本原浜岡発第 106 号

令和 5 年 3 月 13 日

浜岡原子力発電所 1 号原子炉
廃止措置計画変更認可申請書

四 変更の内容

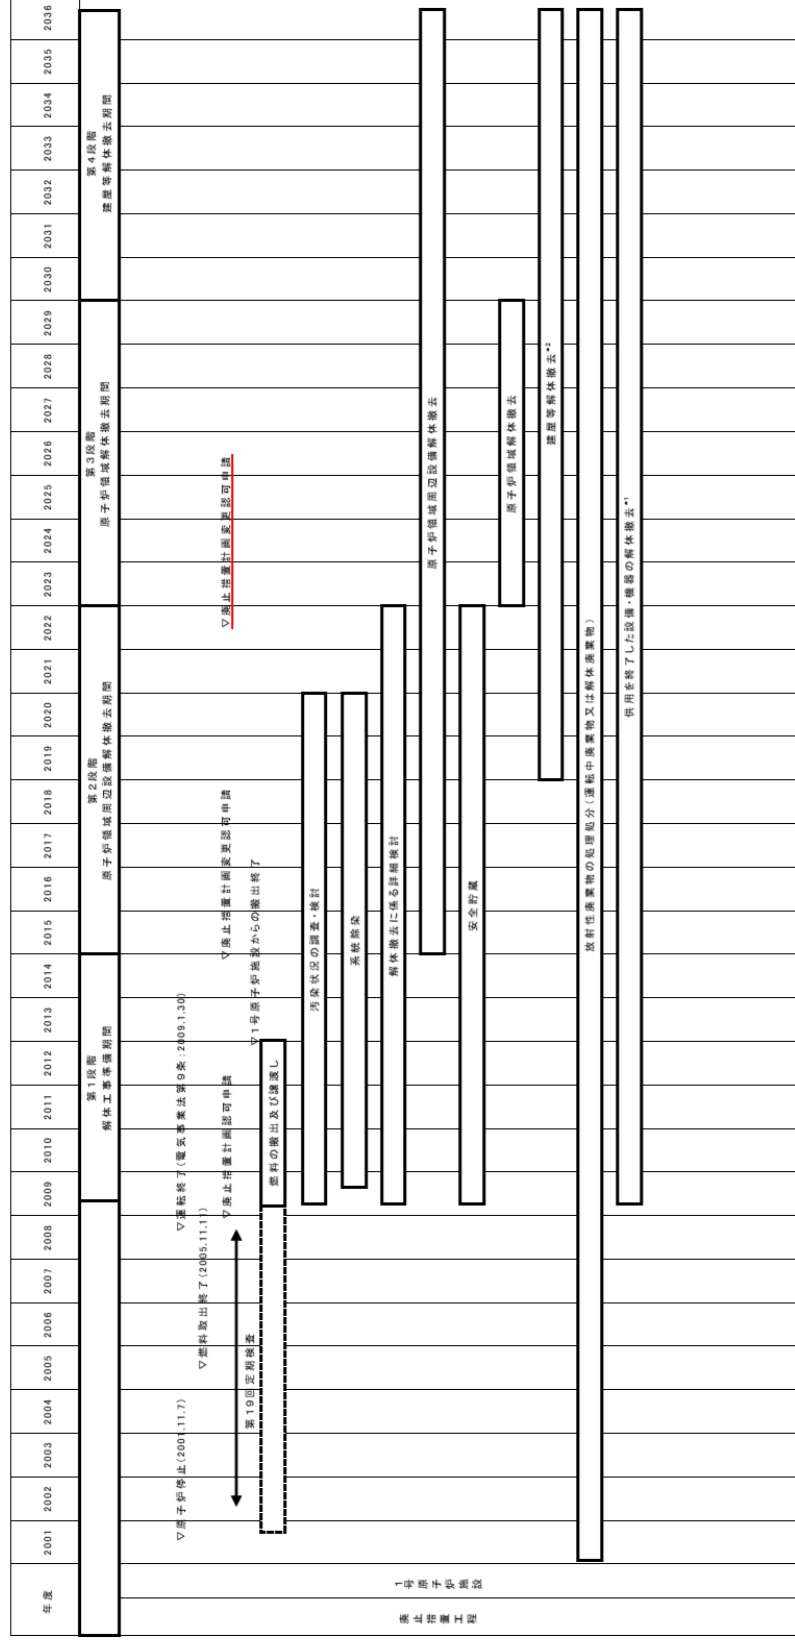
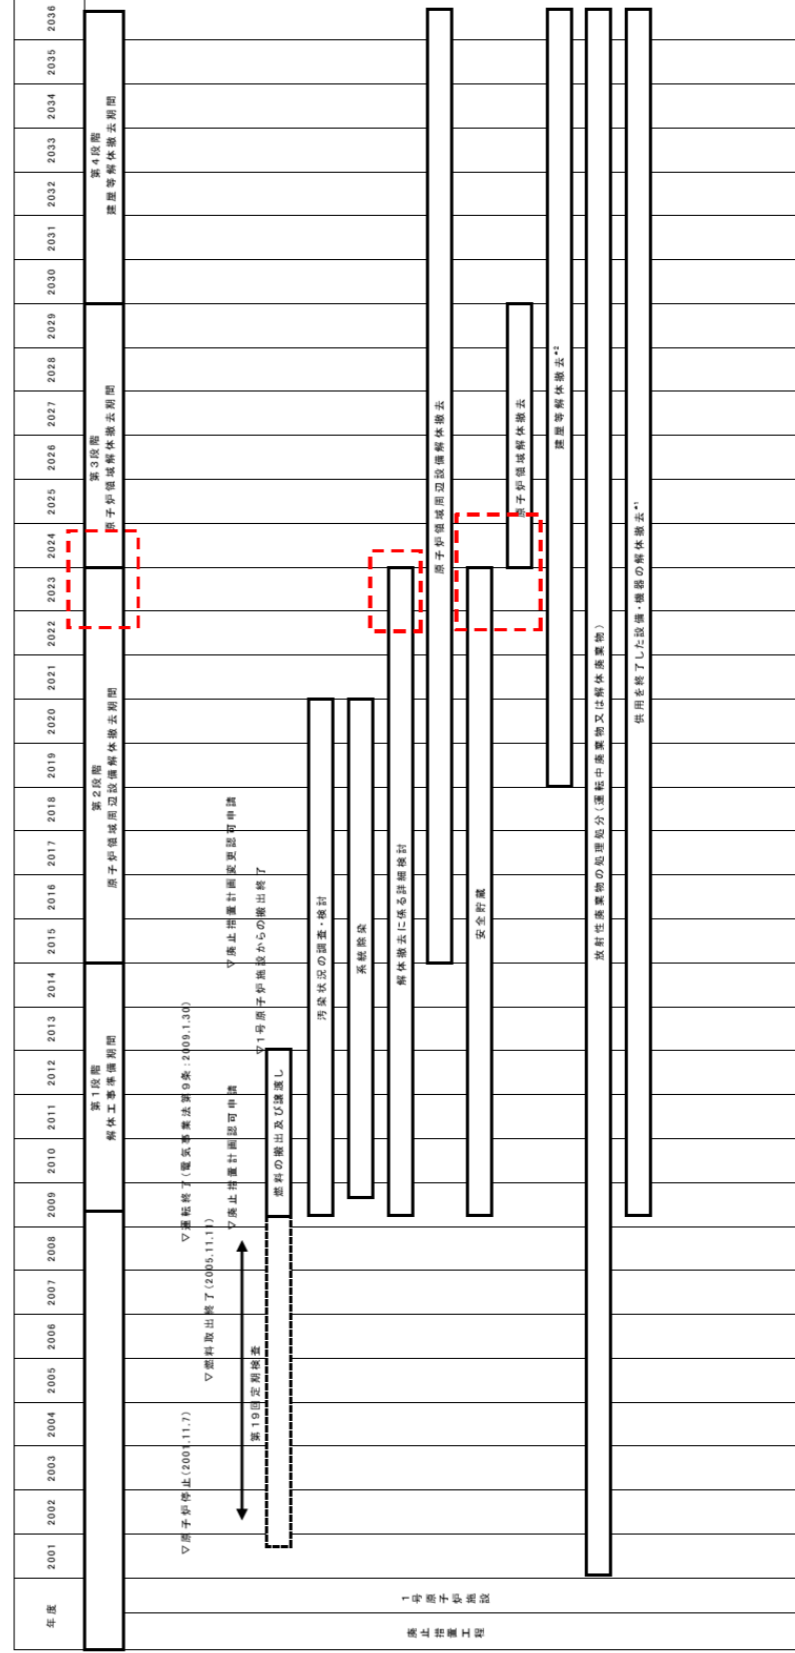
変更前	変更後	理由
 <p>図 10-7(8) 保管区域の設定予定区域図 (2号炉タービン建家2階)</p>	 <p>図 10-7(12) 保管区域の設定予定区域図 (2号炉タービン建家2階)</p>	<ul style="list-style-type: none"> 原子炉領域周辺設備の解体撤去計画の変更 (保管区域の設定予定区域の追加) 記載の適正化 (記載の明確化)
